改善箇所説明図

リヤスタビライザリンク

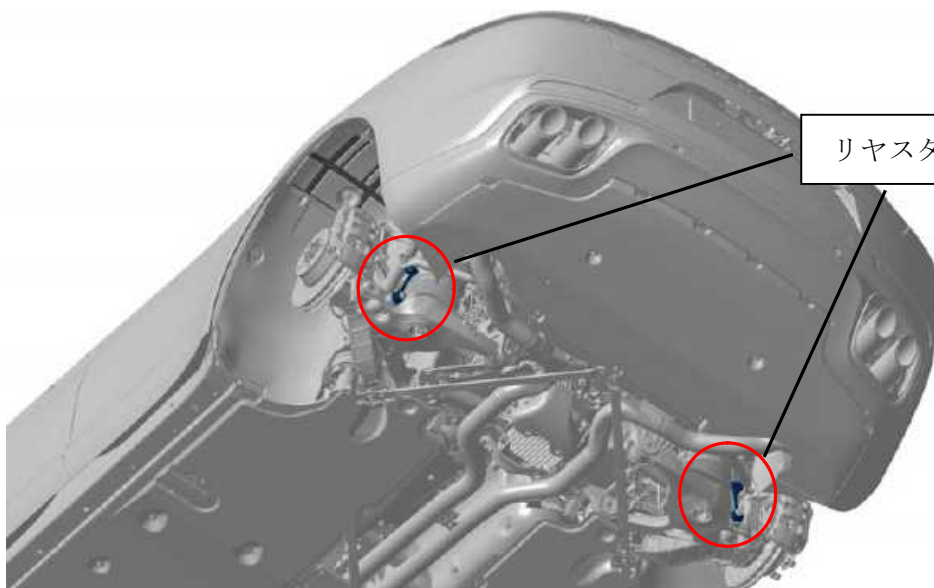
基準不適合発生箇所

リヤスタビライザリンクにおいて、ボールジョイントブーツ生産時に原材料が不適切なため、亀裂が生じているものがある。そのため、ボールジョイント内部に砂等の異物が侵入し、ボールジョイントが異常摩耗して、最悪の場合、ボールジョイントが外れ、走行安定性が低下するおそれがある。

改善措置の内容

全車両、左右リヤスタビライザリンクを良品と交換する。

識別： 改善済車両には車台番号打刻の右側に黄色ペイントを塗布する。
